平潭综合实验区自然资源与生态环境局 关于金井湾社区卫生服务中心项目 竣工规划条件核实公示

关于金井湾社区卫生服务中心项目实际建设与规划不一致对比分析

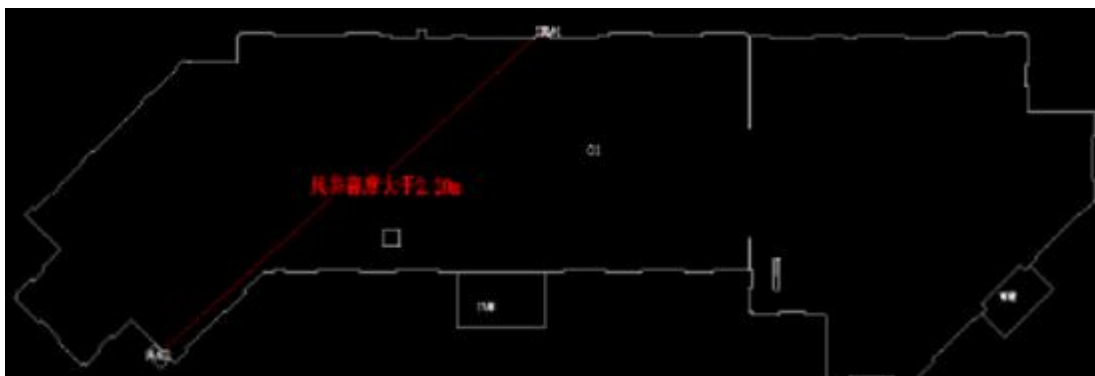
1. 金井湾社区卫生服务中心地下一层D-3轴至D-5轴交H轴至J轴出入口南侧外墙向南扩大0.30米，建筑面积增大4.99m²，计容面积不变；（如下图，洋红色为审批轮廓，白色为实测轮廓）

说明：为保持车库出入口坡道宽度与地下室内车道宽度一致，对出入口坡道直段部分净宽度增大，不影响项目整体规划。

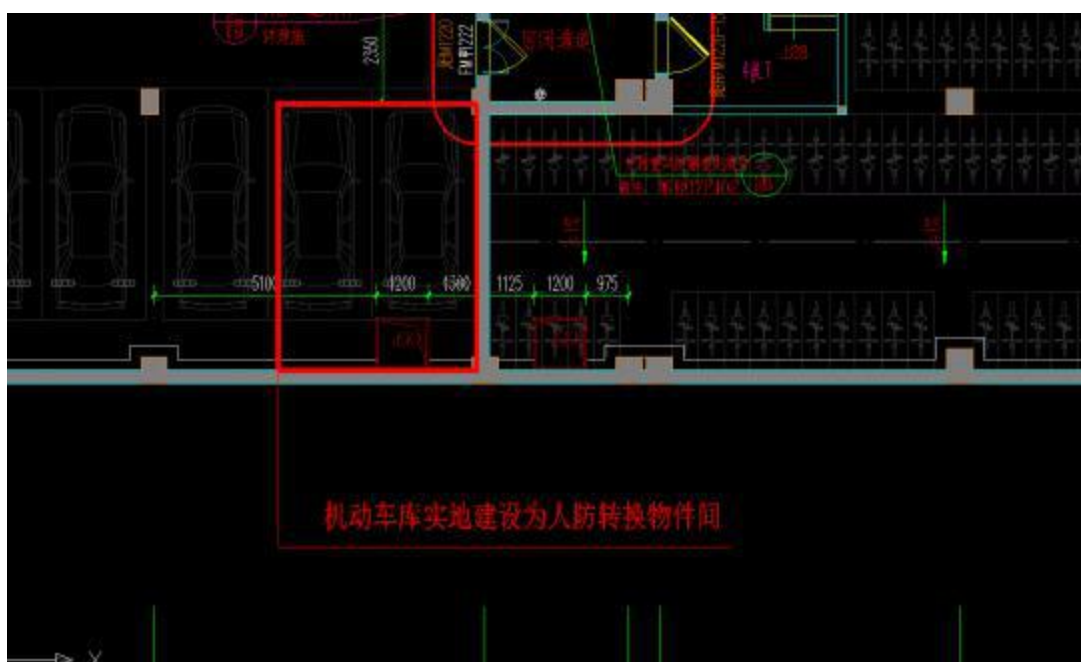
2. 金井湾社区卫生服务中心一层9轴交H轴及2轴交C轴竖井实地建设高度大于2.20米，占地面积及建筑面积增加3.16m²，计容面积不变。

说明：根据《人民防空地下室设计规范》(GB50038-2005)最新要求，调整进风井尺寸。

地下车位实地建设与审批不一致对比略图

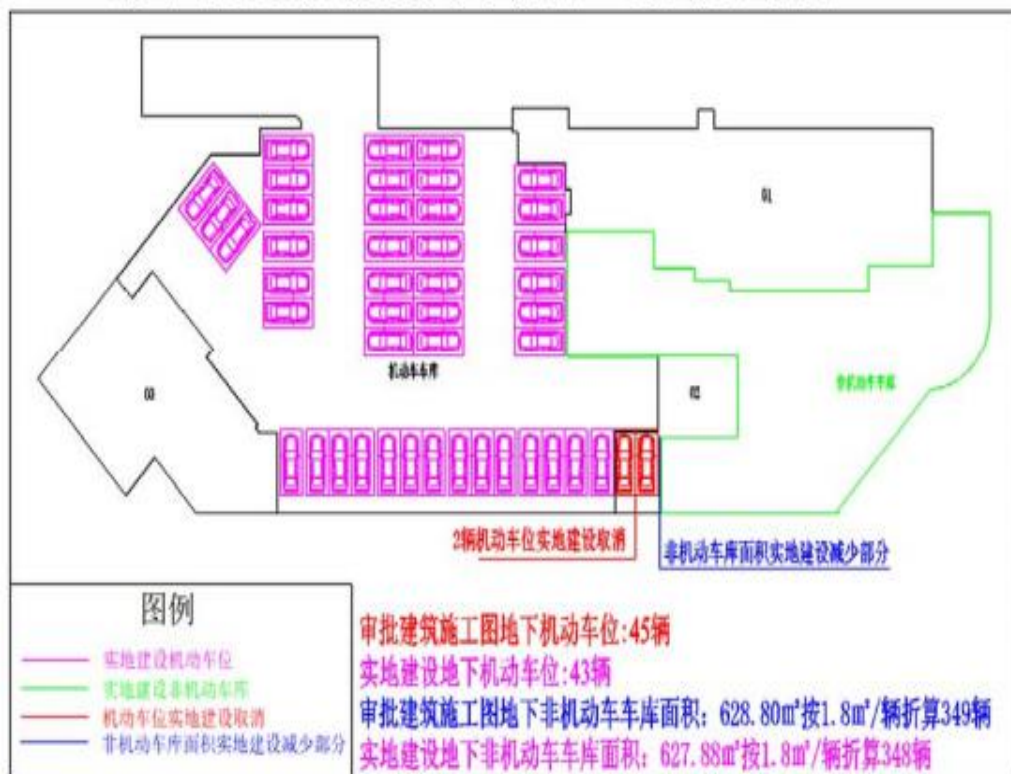
3. 金井湾社区卫生服务中心地下一层10轴至12轴交A轴至B轴审批机动车库实地建设为地下设备用房（人防转换物件间），总面积不变。

地下非机动车位	421辆 (审批总平面图)	348辆 (地下非机动车车库面积: 627.88m ²)	实测地下非机动车车库面积按1.8m ² /辆折算
		地下非机动车车库面积: 628.80m ² 按1.8m ² /辆折算349辆 (审批地下一层建筑施工图)

说明：根据《人民防空地下室设计规范》(GB50038-2005)最新要求，补充设置人防器材室。占用非机动车位在地面补充设置。

说明：因地下车库车位调整，相应调整地面机动车位及非机动车位，调整后总停车指标可满足《福建省城市规划管理技术规定》（2017版）要求。

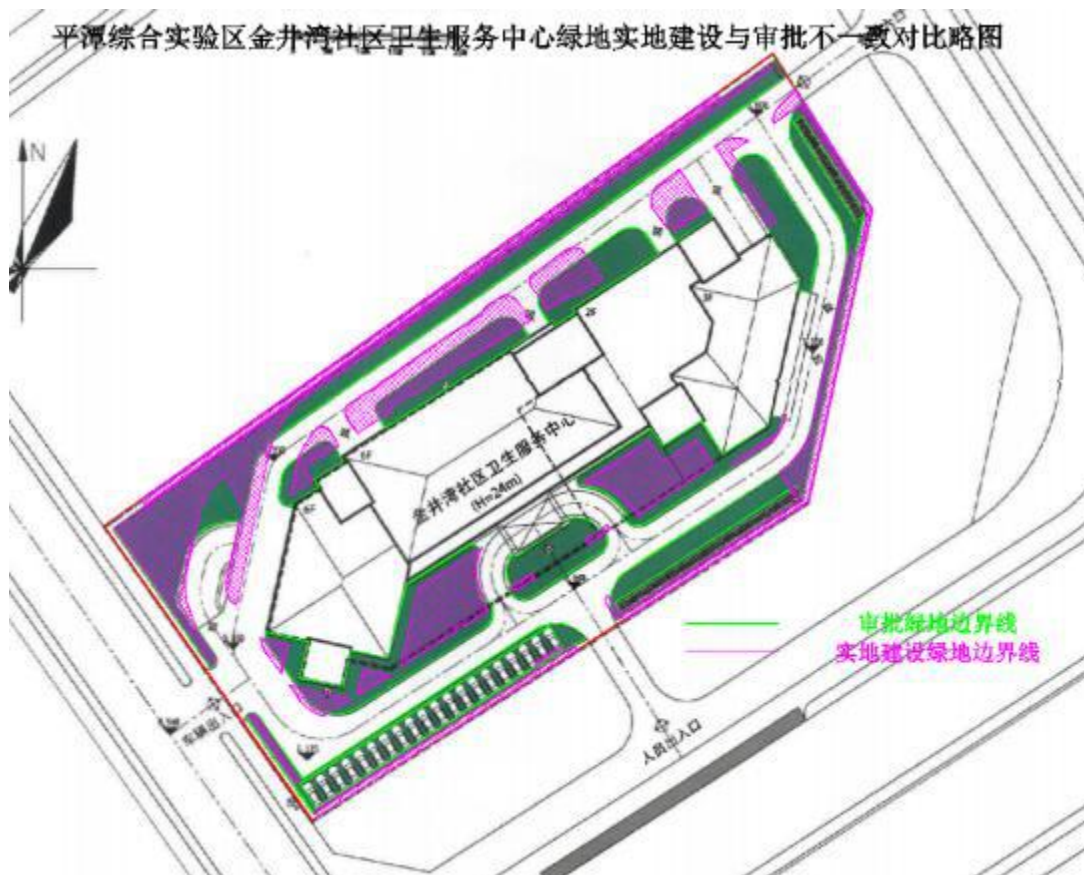
审核内容	审批情况	实际建设情况	备注
绿地面积	1349.4 m ² (总平面布置图)	1349.81 m ²	/
	1734.51 m ² (建设工程规划许可证)

说明：根据一层出入口位置及场地出入口位置调整绿化布置，调整后指标可满足《福建省城市规划管理技术规定》（2017版）要求。
